Mémoire en réponse au PV de Synthèse de la Commissaire Enquêtrice suite à l'enquête publique

Extension d'une lagune de stockage d'eau brute

26 novembre 2025

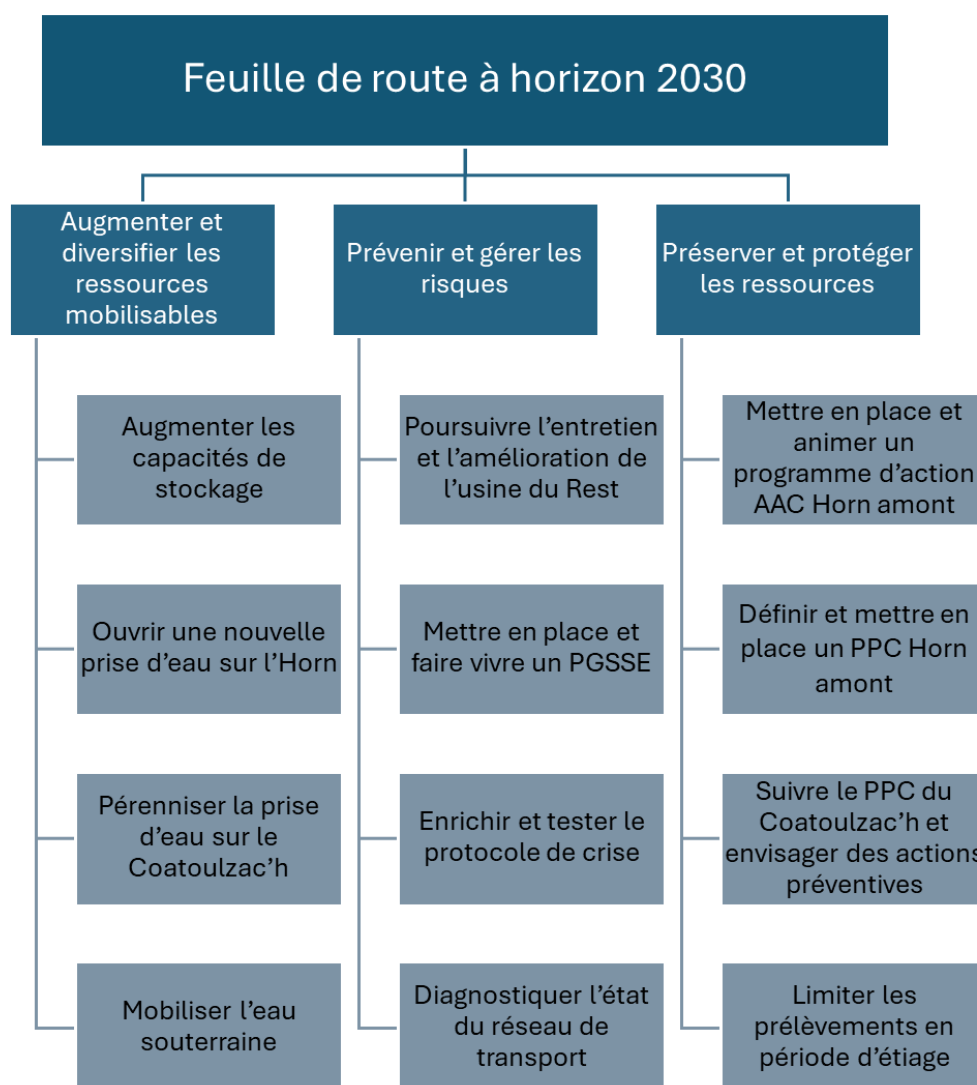
Le dossier manque d'information sur la situation en cours sur la qualité des eaux de l'Horn, teneur en nitrates et pesticides, encore au-dessus des normes de potabilisation des eaux superficielles. Ceci est important pour justifier la sécurisation de fonctionnement de l'usine si un retour à des valeurs conformes aux normes de potabilisation n'est pas estimé proche. Ce point mérite d'être précisé par le SMH pour contextualiser le projet. La clarification de la stratégie du SMH au sein de laquelle le projet est envisagé est indispensable.

La réouverture d'une prise d'eau dans l'Horn n'est pas envisageable à court terme compte tenu de la qualité actuelle de l'eau de l'Horn (non-conformité sur le paramètre nitrates, mais pas de dépassements des normes eau brute pour les pesticides).

L'autorisation de prélèvement a été suspendue en 2008 du fait du dépassement de la norme de concentrations en nitrates (50 mg/l) pour les prélèvements en eau superficielle, dans le cadre du contentieux européen sur les eaux brutes.

Actuellement, sur 24 analyses réalisées par l'ARS (2 par mois), la concentration moyenne de l'Horn est de 43.5 mg/l (moyenne des 3 dernières années hydrologiques), et le Q90 2024/2025 est de 51 mg/l (valeur en-dessous de laquelle se situent 90% des résultats).

Cependant, pour pouvoir à nouveau prélever dans l'Horn, il n'est autorisé qu'un seul dépassement des 50 mg/l par an, au moins 3 années de suite. Sur les trois dernières années, il y a eu 2 dépassements en 2023 et 2024, et 3 en 2025 (dépassements de 51 à 54 mg/l). Le taux de conformité requis n'est donc pas encore atteint :

Si la tendance est toujours à l'amélioration, compte tenu de l'inertie du bassin versant il faudra encore plusieurs années pour retrouver une conformité suffisante. Cette perspective s'établit donc à horizon d'une dizaine d'années, afin de retrouver durablement une qualité d'eau brute suffisante.

Figure 18 : Bilan des échanges en eau pour l'année 2016

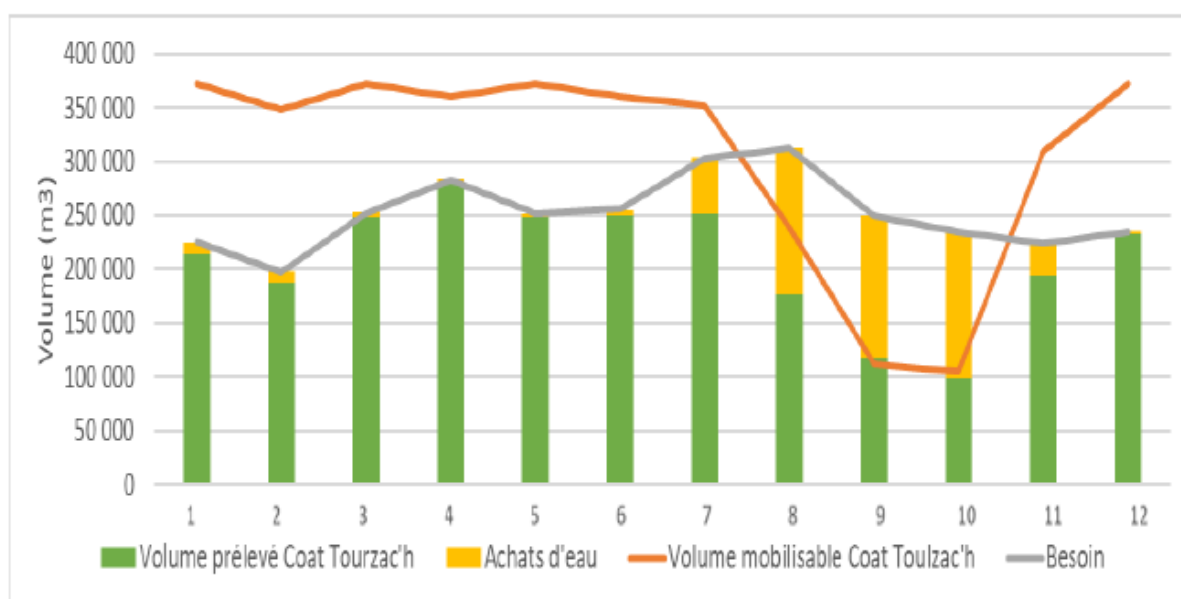
La question posée par la MRAe de Bretagne n'est pas prise en compte. Cependant le prélèvement sera au minimum accru de 80 000m³ par an, et sans doute plus comme une analyse hydrologique l'aurait montré, en particulier lors des périodes de remontée temporaire de débit liées aux orages d'été.

Cependant le gain est difficile à déterminer puisque le dossier ne précise pas les productions quotidiennes de l'usine. Des pointes de débit de la rivière surviennent chaque été, suite à des pluies, même en 2022 et 2025 ce qui permettrait sans doute de stocker un peu d'eau pendant la période difficile lorsque les débits sont temporairement plus élevés, le pompage redevient possible et un stockage au-delà des 15000m³ de capacité du premier bassin envisageable si l'appel de l'usine n'est pas au maximum.

En aucun cas le prélèvement sera accru de 80.000 m³ par an.

En effet, le prélèvement dans la rivière est corrélé aux besoins de production d'eau. Le besoin moyen annuel est relativement stable et l'augmentation du stockage d'eau brut n'aura aucune conséquence sur le niveau de consommation d'eau sur le territoire. Cette consommation n'augmentera pas de 80.000 m³ par an !

L'augmentation du stockage permettra un moindre recours aux imports d'eau (donc un prélèvement moindre pour les ressources concernées hors SMH), et surtout une réduction des prélèvements en période d'étiage. Cette réduction sera compensée par une augmentation des prélèvements en période de hautes eaux afin de remplir la lagune avant l'été. En ce sens, on peut effectivement dire que le prélèvement global annuel dans le Coat Toulzac'h pourrait éventuellement augmenter, mais cette augmentation sera dépendante des conditions hydrologiques, du stock restant dans la retenue en fin de période d'étiage et des besoins estivaux. Il n'est donc pas correct d'affirmer que le prélèvement sera accru d'au minimum 80 000 m³ par an.

Dans tous les cas, comme l'illustre la figure ci-dessous, en période hivernale la différence entre le volume prélevable dans le Coat Toulzac'h et les besoins permet de garantir le remplissage de la retenue :
